Příloha č. 5ze
Vyhodnocení připomínek obcí a veřejnosti

- **Návrh Změny č. 2 Územního rozvojového plánu**
- **Vyhodnocení vlivů návrhu Změny č. 2 Územního rozvojového plánu na udržitelný rozvoj území**
- **návrhy jednotlivých územních opatření k akceleračním oblastem vymezeným v návrhu Změny č. 2 Územního rozvojového plánu**

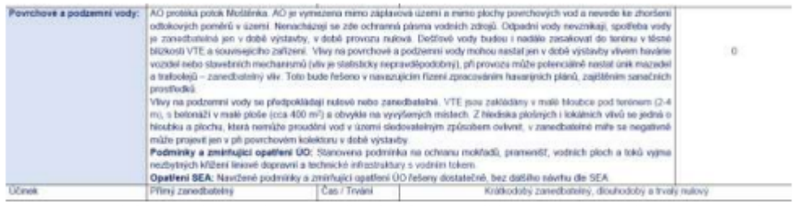
Vyhodnocení SEA k územnímu opatření AOV94 v části „Povrchové a podzemní vody“ je nedostatečné, vnitřně rozporné a neodpovídá skutečným vodním poměrům v území. SEA uvádí, že AOV94 protéká potok Moštěnka, současně však tvrdí, že akcelerační oblast je vymezena „mimo plochy povrchových vod“. Takový závěr je rozporný již sám o sobě. Podle vodního zákona - § 2 jsou povrchovými vodami vody přirozeně se vyskytující na zemském povrchu a útvarem povrchové vody je mimo jiné soustředění vody v korytě vodního toku i ve vodní nádrži. Je-li tedy v území přítomen vodní tok, nelze současně tvrdit, že jde o území mimo plochy povrchových vod. Potok a stejnojmenná vodní nádrž Moštěnka jsou plochami povrchové vody, jejichž ovlivnění či dotčení Vyhodnocení vůbec neobsahuje. Nadto je třeba uvést, že v zóně AOV94 se nenachází pouze potok Moštěnka, ale také vodní nádrž Kameňák, vodní nádrž Moštěnka o rozloze 1,53 ha a Moravanský potok. Tím více je zřejmé, že závěr SEA o absenci ploch povrchových vod je věcně nesprávný nebo přinejmenším hrubě neúplný. Vodní toky i vodní nádrže představují prvky povrchových vod, jejichž existence i možné ovlivnění měly být ve vyhodnocení výslovně identifikovány a posouzeny. Tento nedostatek není pouze formální. Zákon o urychlení využívání obnovitelných zdrojů energie - § 11 odst. 2 výslovně požaduje, aby podmínky a zmírňující opatření vycházely mimo jiné i z dopadů záměrů s ohledem na cíle ochrany povrchových vod podle vodního zákona. Není tedy možné omezit hodnocení vodní složky jen na obecné tvrzení, že vlivy budou zanedbatelné, aniž by bylo konkrétně vyhodnoceno: − jaký je vztah navrhovaných staveb k potoku Moštěnka, Moravanskému potoku a dotčeným vodním nádržím, − zda dojde ke změně odtokových poměrů, − jaký bude vliv na vsak srážkových vod, − zda existuje riziko znečištění povrchových a podzemních vod při výstavbě a provozu, − a jaké jsou hydrologické a hydrogeologické vazby mezi povrchovými a podzemními vodami v území. Dle Mapy zranitelnosti kvantity podzemní vody k suchu je převážná část plochy AOV94 v ploše, která je vysoce zranitelná ve smyslu kvantity podzemní vody k suchu.

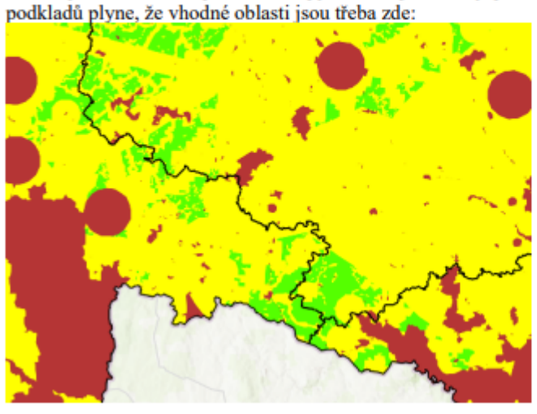
Poř. č	Připomínkové místo	Číslo jednací	Článek	AO	Připomínka	Vyhodnocení
					 Je zřejmé, že se akcelerační oblast nachází buď v části příslušné obce nebo v její velmi těsné blízkosti (měřítko ÚRP to neumožňuje rozlišit), kde jsou vymezeny plochy smíšené obytné venkovské. Co to znamená? Smí obec v akcelerační zóně vymezit další zastavitelné plochy pro bydlení nebo plochy pro rekreaci nebo je její rozvoj kvůli akcelerační zóně zablokován? Jaké záměry mohou mít přednost před realizací OZE? Budou mít obce vůbec svobodu měnit územní plány, nebo akcelerační zóna znamená faktickou stavební uzávěru? To nelze ze Změny č. 2 ÚRP pochopit. **9. Diskriminace a svévole – proč právě tady** Ve Změně č. 2 ÚRP není dostatečně vysvětleno, proč je třeba umístit akcelerační oblasti práva tak, jak jsou vymezeny, když třeba lokalita, kde je AOV98 Tetětice, není nijak výjimečná z hlediska potenciálu pro VTE a jistě existují i jiné shodné oblasti. Stát si přitom nechal zpracovat mapy zobrazující limity pro umisťování VTE. Z mapových podkladů plyne, že vhodné oblasti jsou třeba zde:
